OGGETTO: [ID_VIP: 5604] Istanza per il rilascio del provvedimento VIA nell'ambito del provvedimento unico ambientale ai sensi dell'art. 27 del D.Lgs 152/2006, relativo al progetto di un impianto eolico denominato "EWR1 -San Martino - Serre", composta da 19 aerogeneratori per una potenza complessiva di 115 MW, ricadente nei comuni di Rocchetta Sant'Antonio, Candela, Sant'Agata di Puglia, Ascoli Satriano e Deliceto, tutti ricadenti nella Provincia di Foggia.

Proponente Società Sinergia EWR1 S.r.l..

OGGETTO: procedura ministeriale VIA e PAUR ID_VIP/ID_MATTM 5604 - impianto eolico 19 torri da 6 e 6,2 MW in agro di **Rocchetta S. Antonio** e **Candela** (Fg) proposto da **Sinergia EWR 1 srl** – OSSERVAZIONI.

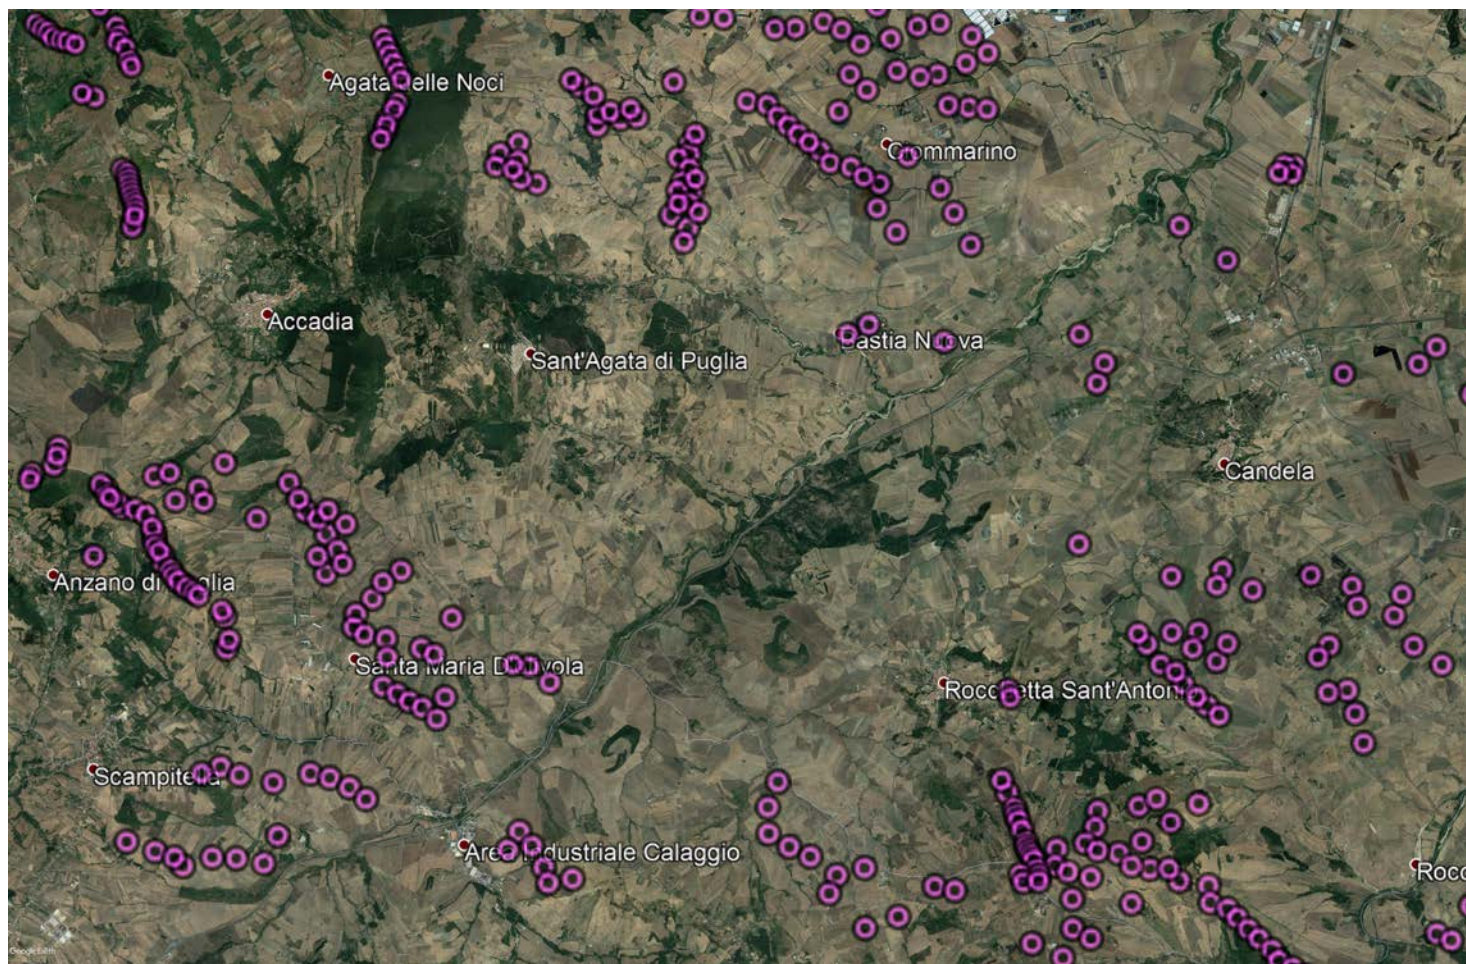
A conforto di quanto sopra **si propone la cartografia di seguito**, elaborata dalla scrivente, limitatamente all'area in questione assediata da impianti a significare la **saturazione territoriale vergognosa di quella che era la Capitanata e/o le aree aperte della Puglia.**

Nell'immagine sono allocate tutte le macchine eoliche censibili nel solo comprensorio tra S. Agata e rocchetta S. Antonio su sistema Google Earth.

- è viziata da aree con foto satellitari datate al 2019 e in alcuni casi fino al 2016 e quindi non aggiornate.
- è priva della quantità di impianti già autorizzati e in attesa di realizzazione
- non comprende il gran numero di impianti in procedimento valutativo e prossimi ad autorizzazione, quindi quale ipotesi territoriale ulteriore.
- è priva, inoltre, della gran quantità di impianti fotovoltaici.

Si evidenzia che nello studio di impatto ambientale vengono analizzati i possibili impatti cumulativi indotti dalla compresenza dell'impianto in progetto con altri impianti FER in esercizio, costruendi e autorizzati, all'interno ed all'esterno dei limiti amministrativi del comune di Rocchetta Sant'Antonio e Candela.

Ciò detto, le mutue distanze tra gli aerogeneratori di progetto e tra quelli di progetto e quelli esistenti, così come specificate nel quadro di riferimento progettuale, assicura che non ci sia effetto scia dovuto alle turbolenze aerodinamiche che potrebbero produrre diminuzioni di producibilità e che non ci sia effetto barriera sulle componenti fauna, avifauna e paesaggio. Inoltre, il parco eolico in oggetto non interessa unità ecosistemiche di pregio o reti ecologiche di notevole importanza. L'unico Habitat di interesse più vicino al parco, ma comunque esterno all'area interessata dalle opere, è la zona SIC IT9120011 "Valle Ofanto – Lago di Capaciotti" che dista circa 380 m dall'aerogeneratore più prossimo, per la cui vicinanza è stato comunque redatto opportuno Studio di incidenza ambientale. Si può ritenere dunque che il progetto in oggetto non determina impatti cumulativi.
